Concours pour l'élaboration des plans d'une église catholique et d'une cure, à Fribourg.

CONCOURS POUR L'ÉGLISE DE SAINT-PIERRE, A FRIBOURG

IV^e prix : projet « Porta Coeli », de MM. *Broillet et Genoud*, architectes.

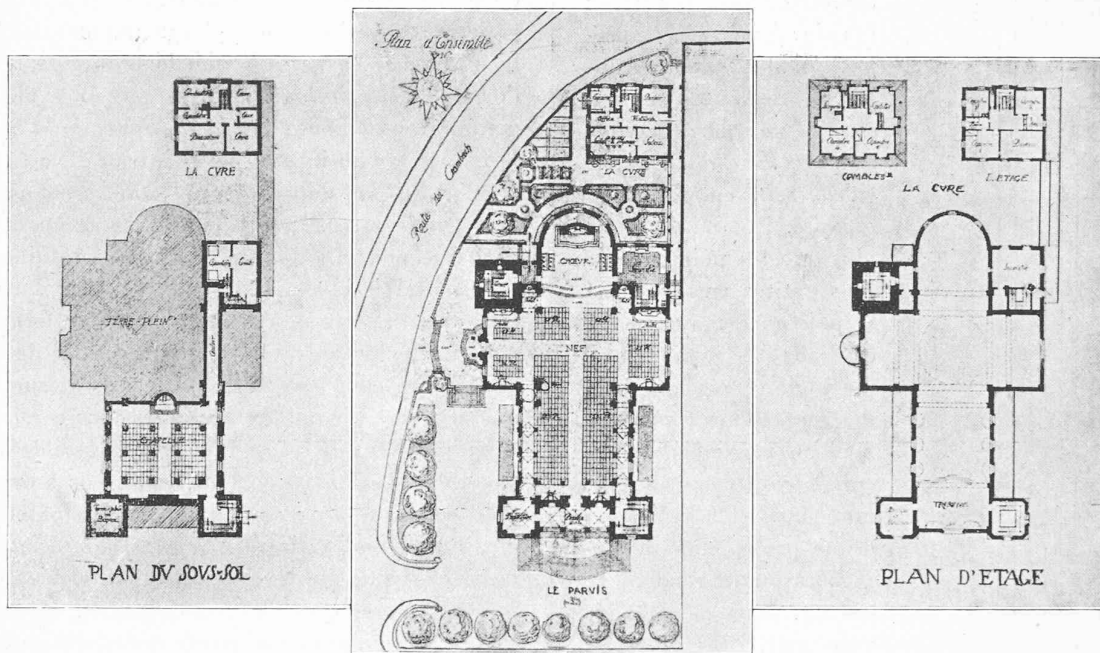
N° 13. *Porta Coeli I*. — Mêmes défauts que dans le n° 11 dans la situation des édifices. Architecture plus riche. Forme des toits défectueuse pour notre climat. Plan et disposition intérieure très bons. Salle en sous-sol bien éclairée. Accès trop peu facile. Dans le plan supérieur, on constate que la croix laisse à désirer dans ses proportions.
